ΓΝΩΣΤΟΠΟΙΗΣΗ ΧΟΡΗΓΗΣΕΩΣ ΠΟΛΕΟΔΟΜΙΚΗΣ ΑΔΕΙΑΣ

ΑΡ.ΑΙΤΗΣΕΩΣ: ΛΕΥ/00523/2019

ΠΕΡΙΓΡΑΦΗ ΕΓΚΑΤΑΣΤΑΣΗ ΦΩΤΟΒΟΛΤΑΙΚΟΥ ΠΑΡΚΟΥΣ ΙΣΧΥΟΣ
ΑΝΑΠΤΥΞΕΩΣ: 5MW ΑΧΕΡΑΣ Β & ΠΛΗΡΗ ΠΕΡΙΒ.ΜΕΛΕΤΗ

ΘΕΜΑ: ΑΙΤΗΣΗ ΓΙΑ ΕΓΚΑΤΑΣΤΑΣΗ ΦΩΤΟΒΟΛΤΑΪΚΟΥ ΠΑΡΚΟΥ
ΙΣΧΥΟΣ 5 MW ΣΤΟΝ ΑΓΙΟ ΙΩΑΝΝΗ ΜΑΛΟΥΝΤΑΣ, Φ/ΣΧ. ΧΧΙΧ 38, ΤΕΜ. 113
ΑΗΚ-ΙΑΚ ΑΧΕΡΑΣ ΑΝΑΝΕΩΣΙΜΕΣ ΛΤΔ - ΛΕΥ/523/2019 – ΑΧΕΡΑ Β

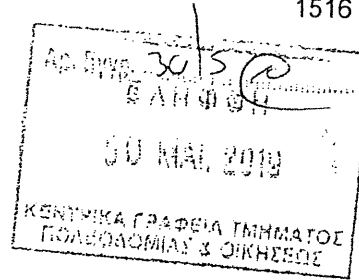
1. Και τα τέσσερα φωτοβολταικά πάρκα χωροθετούνται εντός του κρατικού γεμαχίου αρ. 113 του Φ/Σχ. 29/38 (συνήμμενος χάρτης).

2. Στην περιοχή της ανάπτυξης δεν επηρεάζονται ζώνες προστασίας ταμιευτήρων ή γεωτρήσεων πόσιμου νερού ωστόσο τα Φ/Β πάρκα Α και Β φαίνεται να επηρεάζουν υδατορέματα και πιο συγκεκριμένα :

β. Το Φ/Β Αχέρας Β εφάπτεται του ποταμού Κορυτά ο οποίος έχει μεγάλη λεκάνη απορροής και διαμορφωμένη κοίτη ο οποίος θα πρέπει να προστατευθεί με ζώνη προστασία πλάτους 5 μέτρων από το όριο της εγγεγραμμένης κοίτης χωρίς επιχωματώσεις, χωροθέτηση Φ/Β πλαισίων, καταστροφή βλάστησης ή άλλων επεμβάσεων εντός αυτής. Η περίφραξη του πάρκου θα πρέπει να κατασκευαστεί πίσω από την ζώνη προστασίας.
